Министерство здравоохранения
Российской Федерации
**ФЕДЕРАЛЬНАЯ СЛУЖБА ПО НАДЗОРУ
В СФЕРЕ ЗДРАВООХРАНЕНИЯ
(РОСЗДРАВНАДЗОР)**

О безопасности
медицинских изделий

Информация по технике безопасности для клиентов (CSI) относительно корректирующих действий по обеспечению безопасности на местах эксплуатации

Тема: Дополнение, касающееся очистки зубчатого ремня в системах AXIOM Artis, Artis zee, Artis Q и Artis Q.zen

Примеры ремней

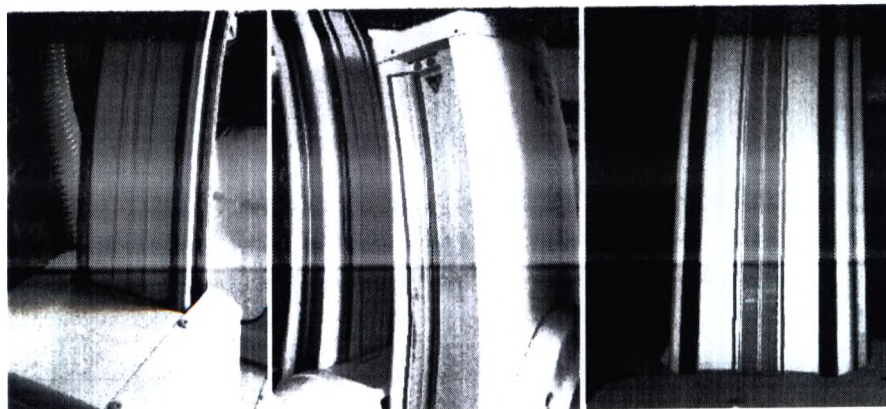
Очистка компонентов оборудования с видимым ремнем

Будьте особенно внимательными при очистке компонентов оборудования (частей штатива), оснащенных видимым ремнем.

При очистке обращайтесь внимание на следующую информацию:

- Не используйте чистящие средства, содержащие альдегиды.
- Не используйте аэрозольные баллончики.
- По возможности выполняйте сухую очистку.
- По возможности используйте небольшое количество чистящего средства или только воду.
- ◆ Вытрите насухо.
